Bescheid

über die Ergänzung der
allgemeinen Bauartgenehmigung
vom 6. Dezember 2021

Z-19.14-1984

**Bauart zum Errichten der Brandschutzverglasung "HE 331 S" der Feuerwiderstandsklasse F 30
nach DIN 4102-13**

Abbildung 1: Glasaufbau

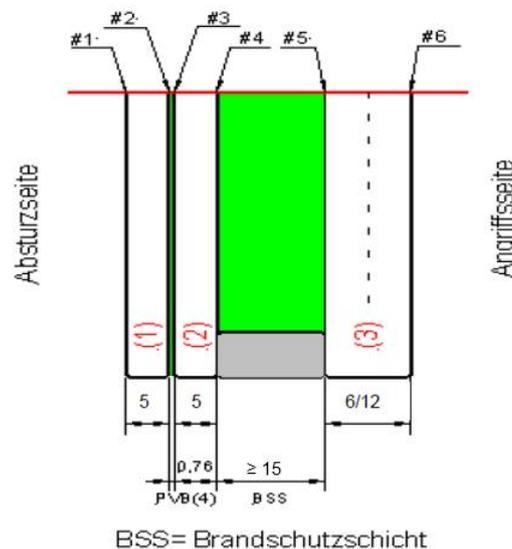
a) Verbundglasscheiben des Typs "Promat-SYSTEMGLAS F1-30" gemäß Abb. 1

Die Verbundglasscheiben müssen den in Abbildung 1 dargestellten Glasaufbau aufweisen:

Die Orientierung der Glasscheiben hinsichtlich Angriffs- und Absturzseite ist zu beachten.

Schicht (1) und (2):

- Es sind Scheiben aus
 - Floatglas (Kalk-Natronsilikatglas) nach DIN EN 572-9⁸ oder
 - thermisch vorgespanntem Kalknatron-Einscheibensicherheitsglas (ESG) nach DIN EN 12150-2⁹ oder
 - Heißgelagertem Kalknatron-Einscheibensicherheitsglas nach DIN EN 14179-2¹⁰ zu verwenden.
- Die Scheiben dürfen klar oder in der Masse eingefärbt sein.
- Die Dicke der Einzelscheibe muss jeweils ≥ 5 mm bis ≤ 11 mm betragen.
- Schicht (1) darf auf der Oberfläche #1 nach DIN EN 1096-4¹¹ beschichtet sein.

- Keramische Beschichtungen (Emaillierungen) sind nur auf den Oberflächen #2 und #4 zulässig.
- Die Scheiben müssen zu Verbund-Sicherheitsglas (VSG) nach DIN EN 14449¹² mit Polyvinylbutyral-Folie (PVB) laminiert sein. Die PVB-Folie darf klar oder mattiert sein. Sie muss $\geq 0,76$ mm dick sein und folgende Eigenschaften bei einer Prüfung nach DIN EN ISO 527-3¹³ (Prüfgeschwindigkeit: 50 mm/min, Prüftemperatur: 23 °C) aufweisen:
 - Reißfestigkeit: > 20 N/mm²
 - Bruchdehnung: > 250 %
 - Alternativ darf ein VSG mit PVB-Folie verwendet werden, welches die in Anhang B.2 von DIN 18008-1⁴ beschriebenen Eigenschaften aufweist.

Brandschutzschicht (BSS):

- Die Brandschutzschicht muss ≥ 15 mm dick sein.

Schicht (3):

- Es ist eine Scheibe aus
 - thermisch vorgespanntem Kalknatron-Einscheibensicherheitsglas (ESG) nach DIN EN 12150-2⁹ oder
 - Heißgelagertem Kalknatron-Einscheibensicherheitsglas nach DIN EN 14179-2¹⁰ zu verwenden.

- Die Dicke der Einzelscheibe muss ≥ 6 mm bis ≤ 15 mm betragen.
- Keramische Beschichtungen oder Beschichtungen nach DIN EN 1096-4¹¹ sind nur auf der Oberfläche #6 zulässig.
